סקירת בקשת היתר 2026/0439.00 — הפלמ״ח 41

קטמון הישנה, ירושלים · טיוטת עבודה 26.10.2026

סיכום AI לעיון גינות העיר, מבוסס על מסמכי הבקשה מהארכיב האופטי. אינו חוות דעת מקצועית או משפטית ואינו הגשת התנגדות.

הפינה הדרומית — עצים 5, 6, 12 על הגבול הדרום-מערבי ו-13-15 בקודקוד

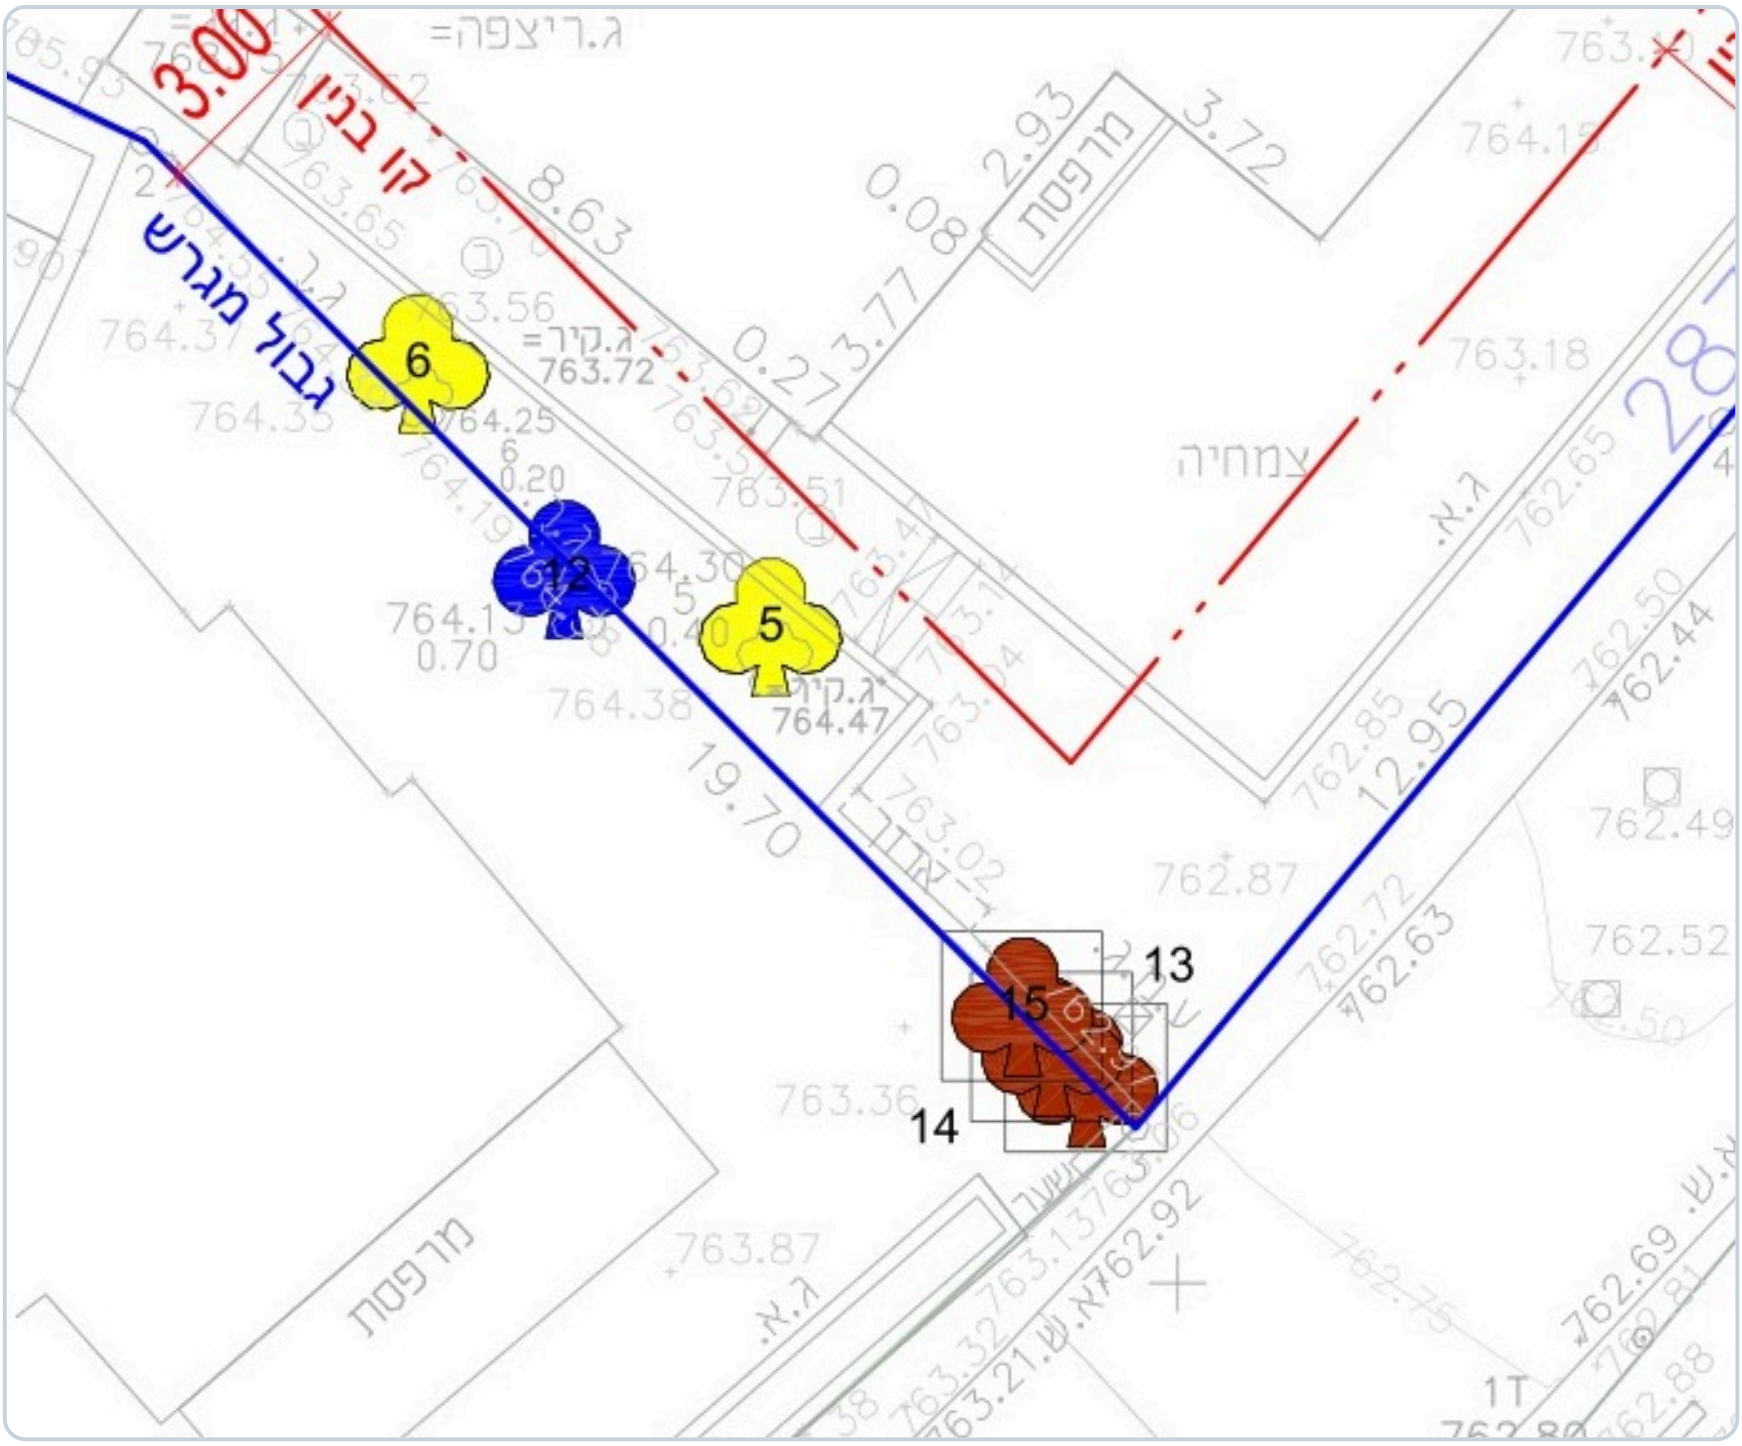
אימות: תכנית הפיתוח (מסמך 21 בארכיון) מראה את הרמפה על חזית הפורצים — שיפועי 12.5%-15% יורדים למפלסי החניון (749-758); מפלסי החזית 762.3-763.0 תואמים את הפורצים (~762), והחזית השנייה 767.4-768.0 את הפלמ״ח (~767.75). תומך: זיהוי התכנית מקשר את הרמפה לעצים 5+6 (לכריתה) ושורת 10-15 (לשימור); במפת המדידה עצים 5 ו-6 (וגם 12) על הגבול הדרום-מערבי מול חלקה 13, ועצים 13-15 בקודקוד הדרומי הנוגע בפורצים — מתיישב עם רמפה הנכנסת מהפורצים ויורדת לאורך הגבול הדרום-מערבי. כניסות רגלי: ראשית מהפלמ״ח, משנית מהפורצים.

פתח הרמפה — רינדור מנתוני התשריט המקוריים

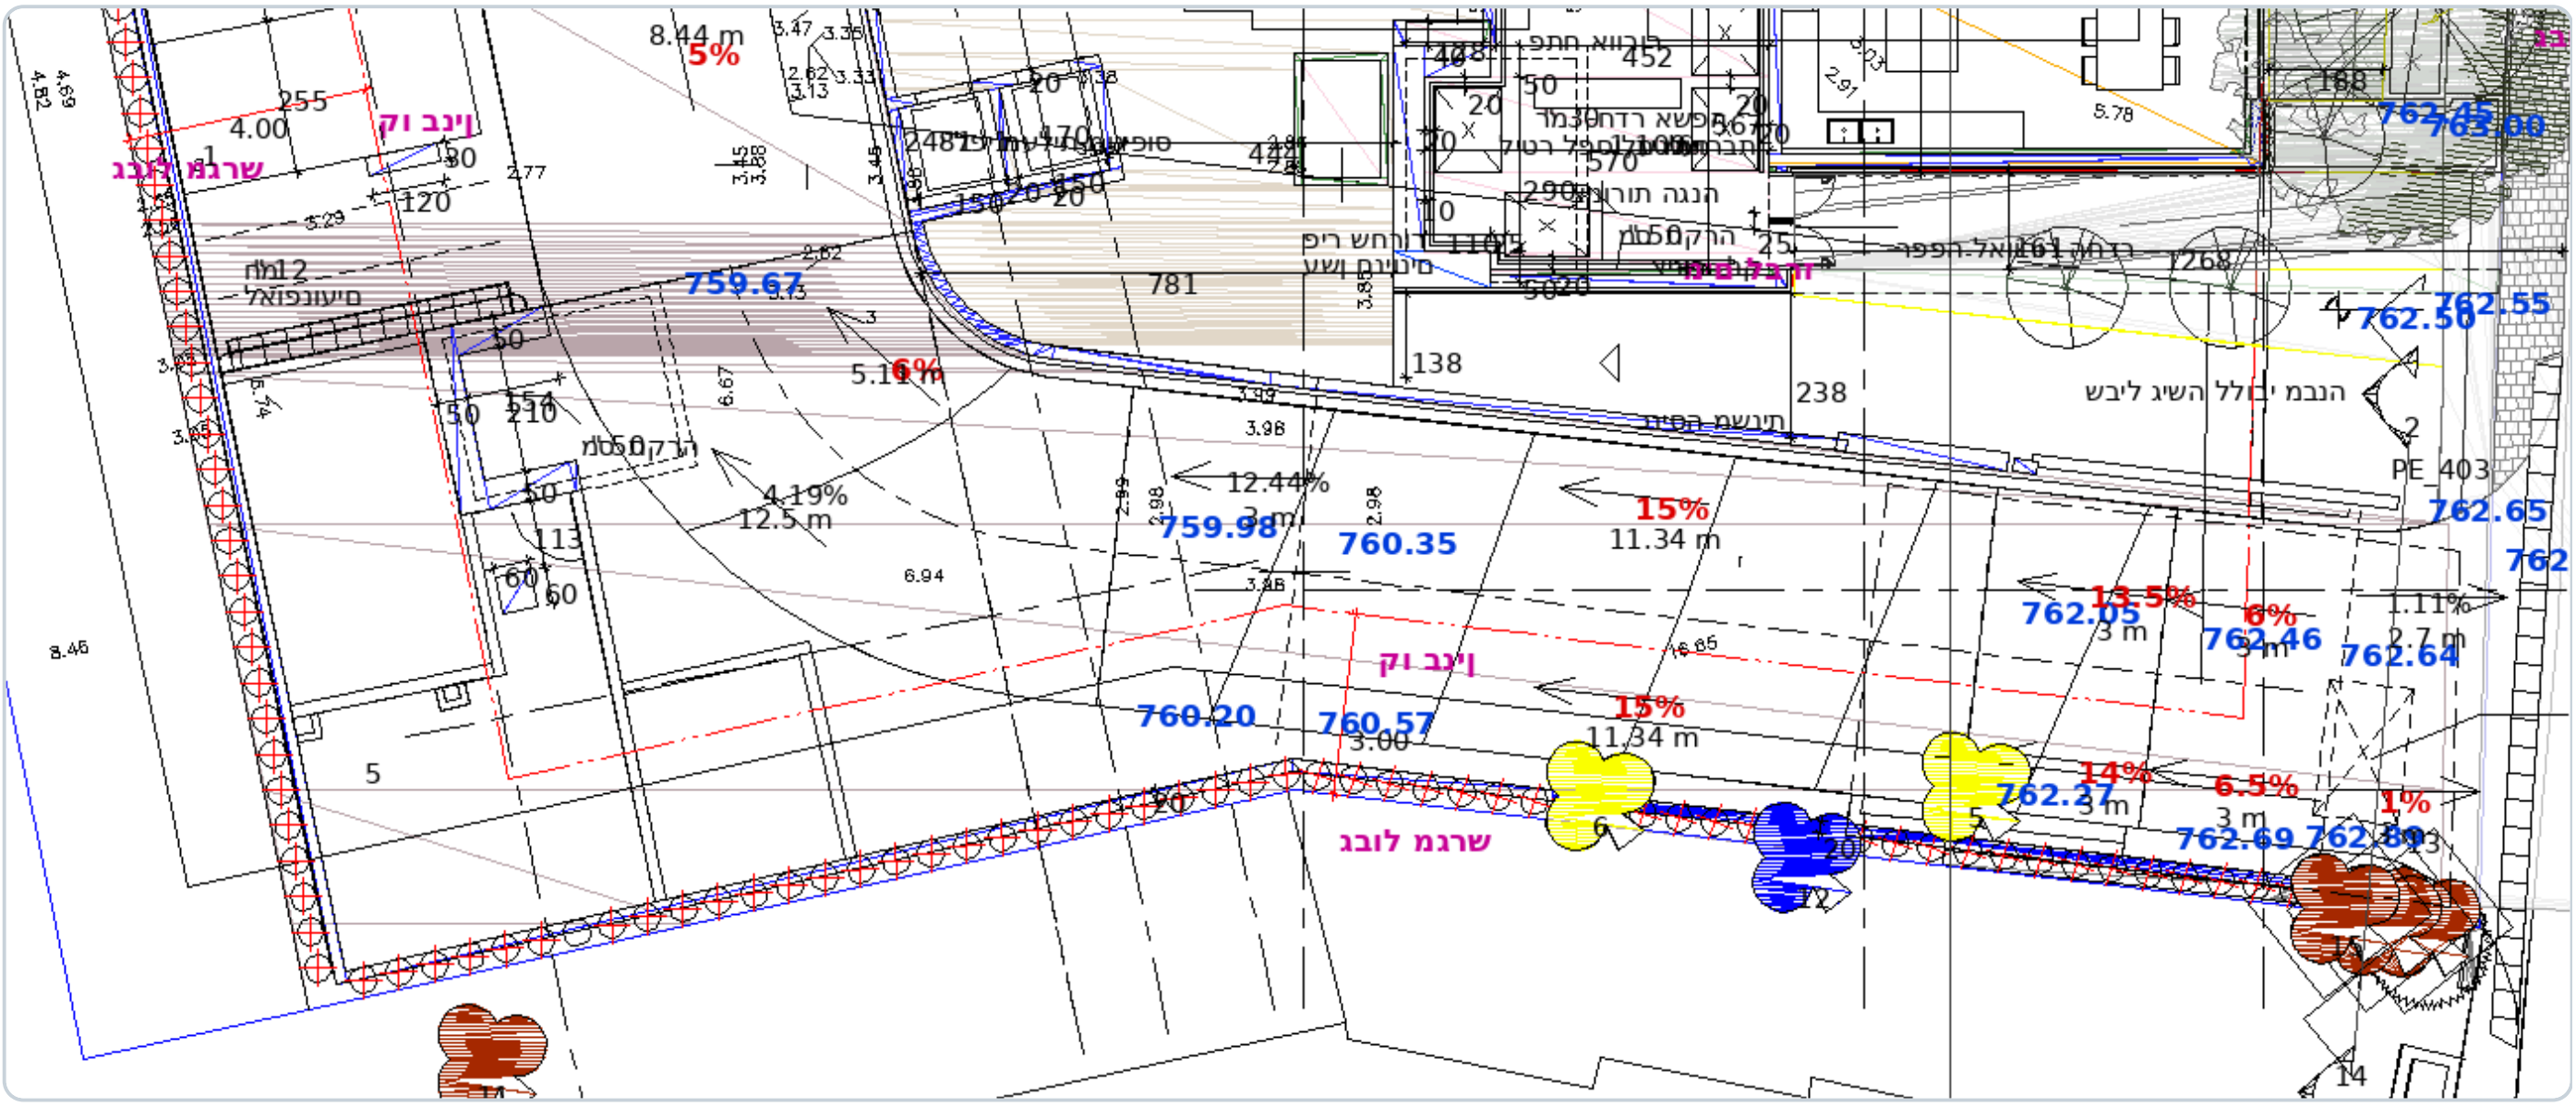
סוג החניה	חניון תת-קרקעי, 3.5 קומות חניה מתחת לקרקע; תקן חנייה עירוני — גבוה (זיהוי תכנית, 15.02.26)
מספר חניות	42 מוצעות, לפי נספח תנועה וחנייה; נדרש אישור תושי"ה — לא נראה במסמכים שנסרקו
רמפת הכניסה	מרחוב הפורצים — אומת בתכנית הפיתוח: שיפועי הרמפה (12.5%-15%, מקטעי נחה 6%-6.5%) על חזית 762.3-763.0 = מפלס הפורצים
דרישת העירייה	להסית את הרמפה לשימור עצים 5+6; שורת עצים 10-15 (ערכיות גבוהה) לשימור
מפלסים (חתך רוחב, גיליונות 21-22)	כניסה הפלמ"ח F00=767.40; קומות F01-F08 עד 790.34, גג 793.59; כניסה הפורצים FL01=762.50; חניון עד FB04=752.00

1. חניה: לדרוש הצגת מיקום מעודכן של רמפת הכניסה (לאחר הסטתה לשימור עצים 5+6) ואישור תושי"ה ל-42 החניות, לרבות ניתוח השפעת תנועת החניון על רחוב הפורצים.

רחבת כיבוי האש — רינדור מנתוני התשריט המקוריים

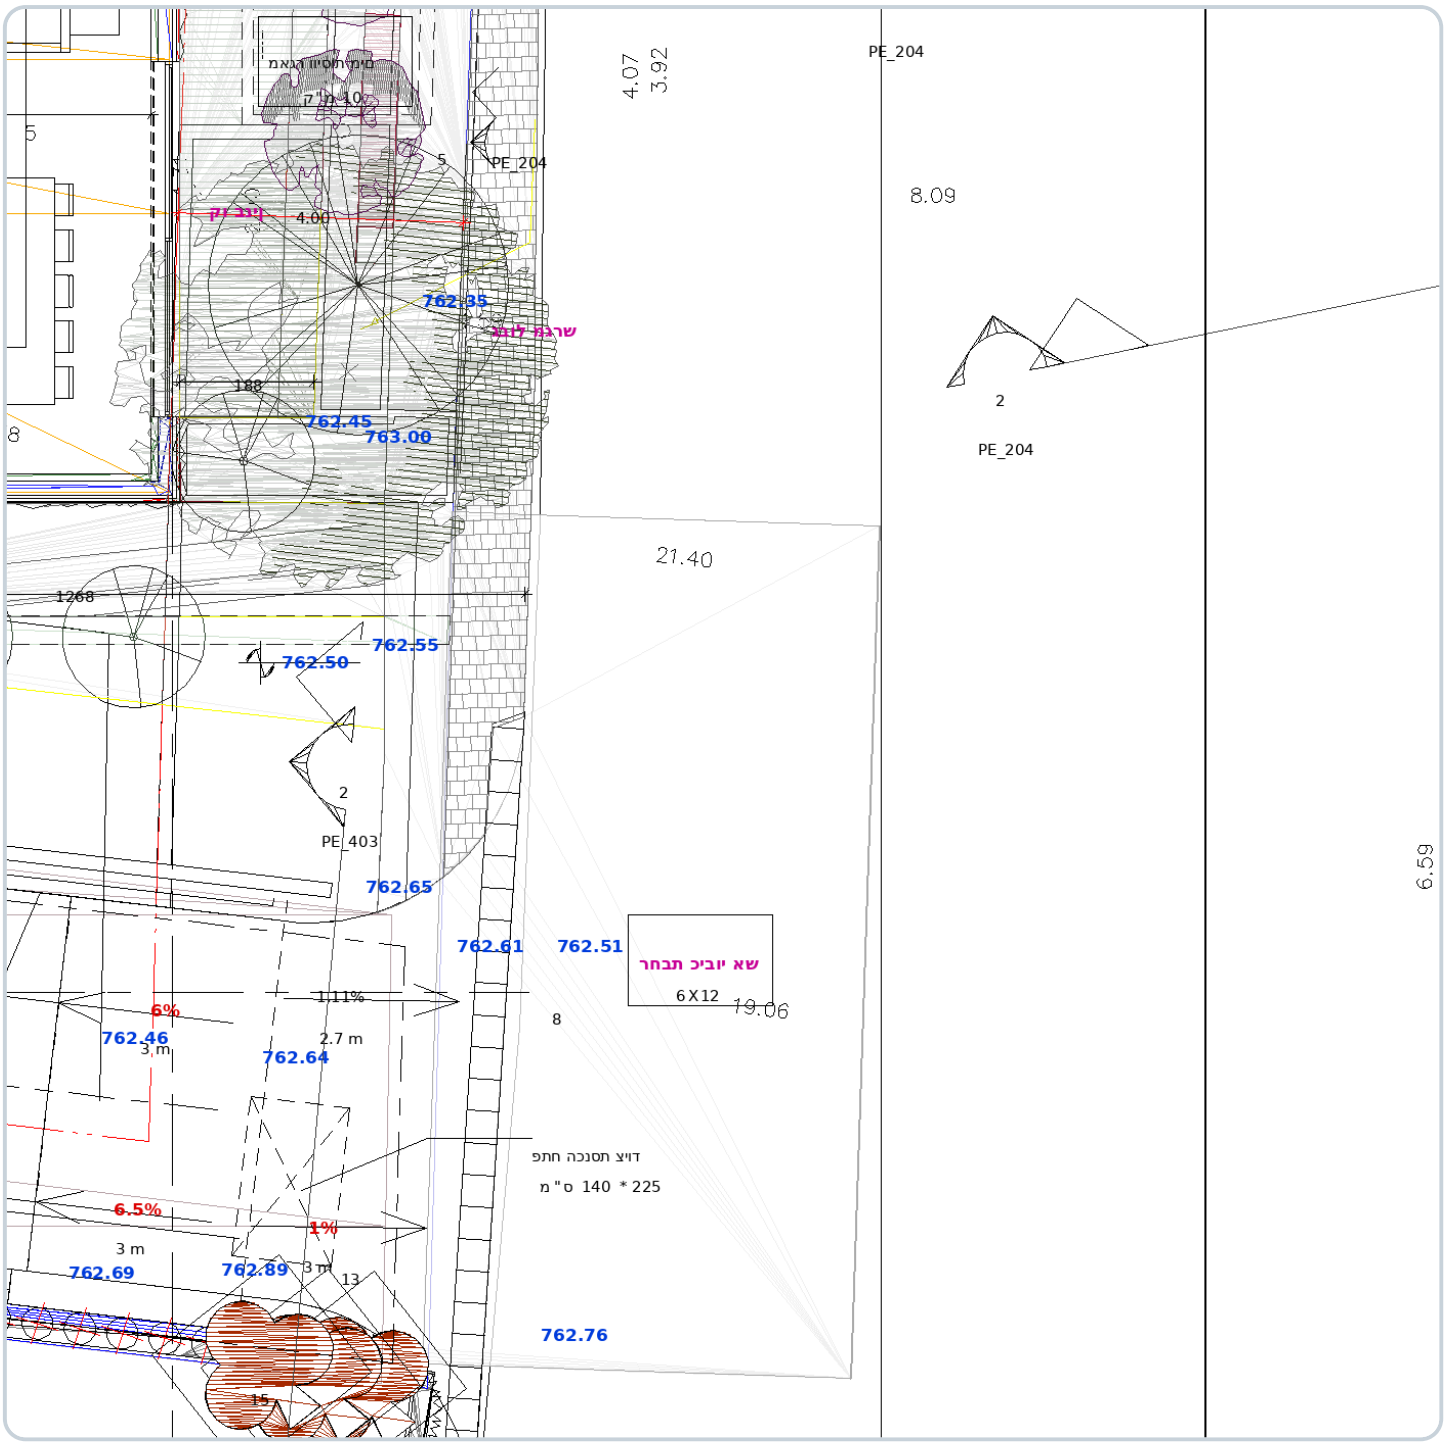
רחבת כיבוי האש אותרה בתכנית הפיתוח: על חזית הפורצים, במפלס ~762.5, והיא חורגת מקו גבול המגרש לכיוון הרחוב — כלומר על רצועת הגינון והמדרכה של הפורצים, בדיוק כפי שמחלקת התכנון דחתה: "מוצעת על המדרכה... אינה מקובלת". לידה מסומנת התווית "מים לברז" (סוג הברז לא נקבע במפורש — להמשך בירור) ובאזור הכניסה מאגרי מים תת-קרקעיים ("מאגר וויסות מים", "מאגר מים לספרינקלרים"); בקומות — גלגלון כיבוי ופנל כבאים. בנוסף: תכסית תת-הקרקע המוצעת

2. שמירת המדרכה: לדרוש תנאי מפורש שהמדרכה הקיימת ברחוב הפורצים לא תיפגע בשל חפירת החניון התת-קרקעי ושלבי הביצוע — לרבות תוכנית תמיכת גבולות ואבחון מצב המדרכה לפני ואחרי; רחבת כיבוי האש לא תמוקם על המדרכה, כפי שמחלקת התכנון עצמה קבעה.

חתך רוחב — גיליון 22 (הרמוניקה PDF, מסמך 24)

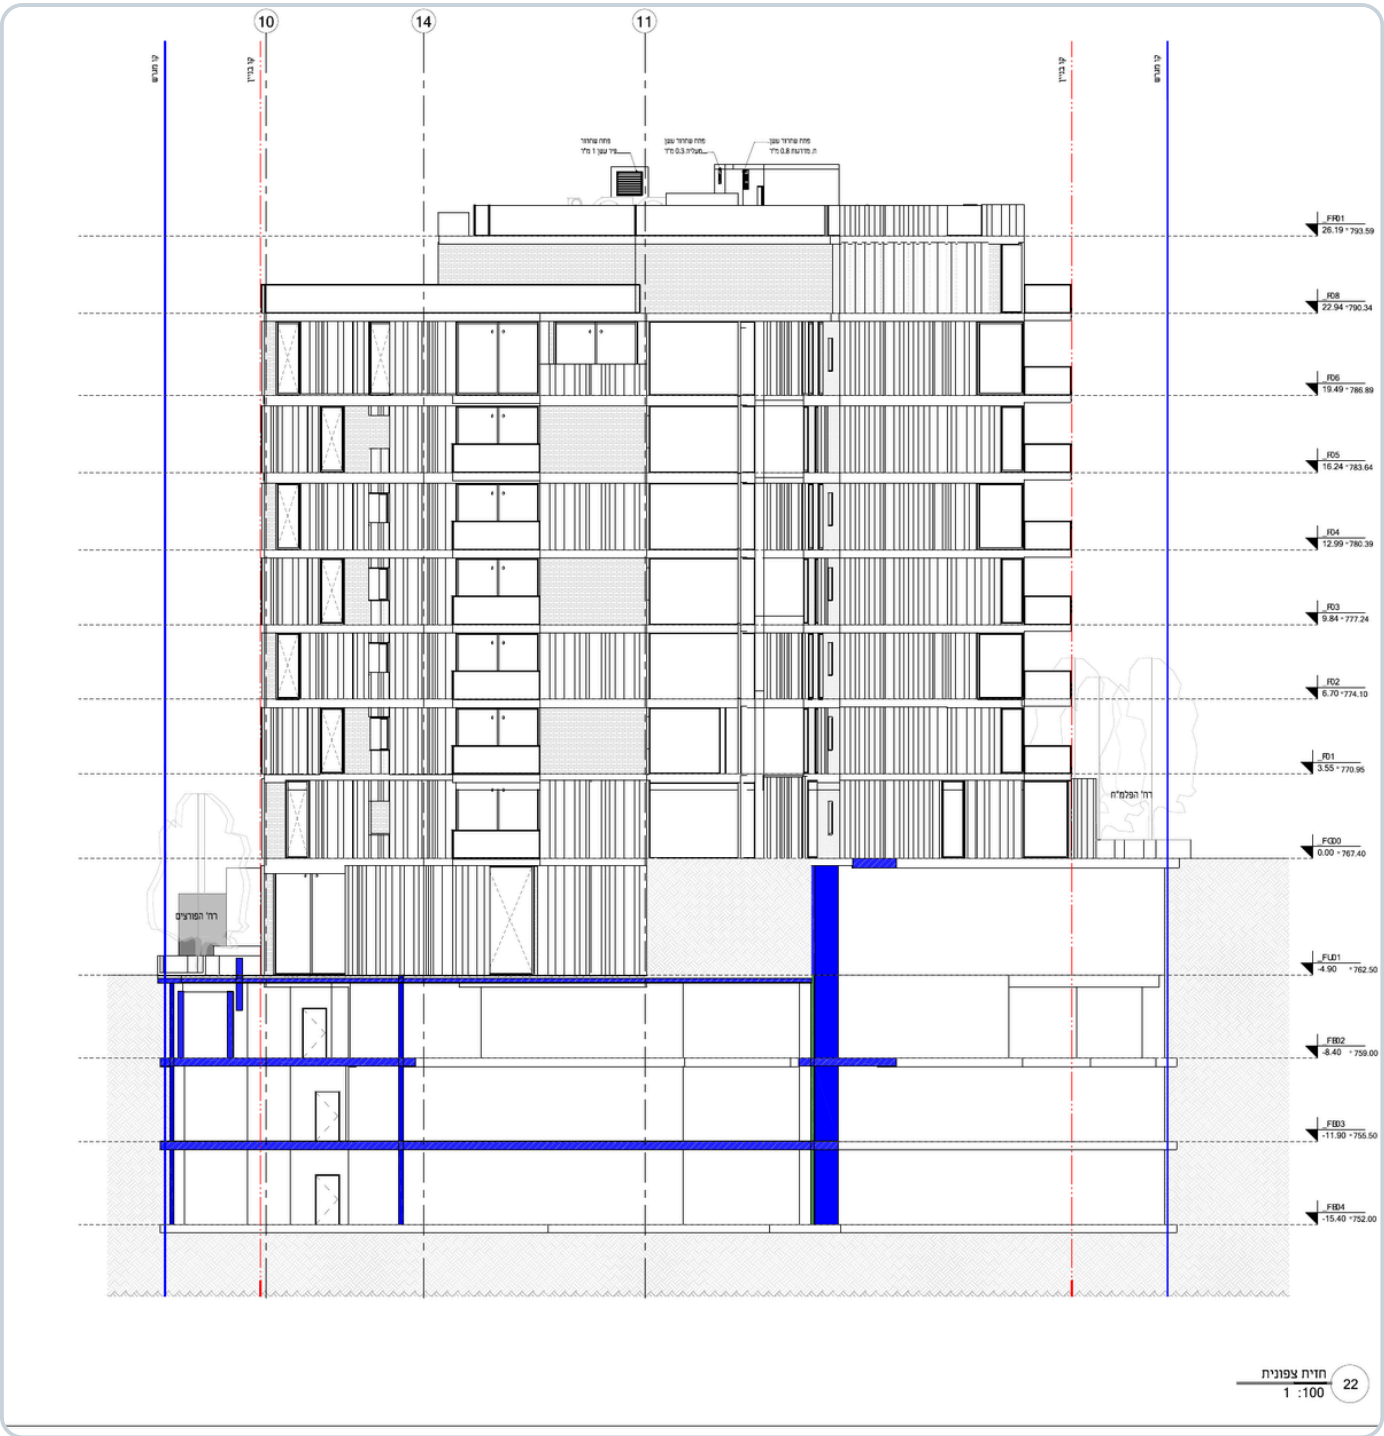
גבול הידע. חתכי הרוחב המוגשים (גיליונות 21-22) מראים את קופסת החניון נוגעת בקווי המגרש (כחול) משני עברי הרחוב, עד עומק 752.00 — כ-10.5 מ' מתחת לחזית הפורצים (762.5); חתכי ביצוע ותוכנית תמיכת גבולות אינם בקבצים הקריאים. מיקום הקטע החוסם את המדרכה הוא תצפית תושב — לא הודגמה בליטה של החלקה לתוך תוואי הרחוב, ולא נמצא במסמכים חישוב רוחב מדרכה קיימת מול קו רחוב.

5. פרסום הודעת סעיף 149 בעיתונות: לא אותר ולא אומת (ההדבקה הפיזית באתר אומתה 19.10.26).
6. מפלסים וגובה — פער בין מסמכי הבקשה: חתך גיליון 22 נותן גג 793.59 (26.19 מ' מעל כניסת הפלמ״ח) וקומות 770.95/774.10...790.34, בעוד טופס 22 וטבלת השטחים נותנים 771.43/774.75...793.19 וגג 796.69 (29.29 מ'), פער של כ-3.1 מ'. ספירת הקומות זהה (קרקע + 7). בחתך חסר התיוג F07 (אחרי F06=786.89 מופיע F08=790.34). לברר איזה מסמך מחייב.
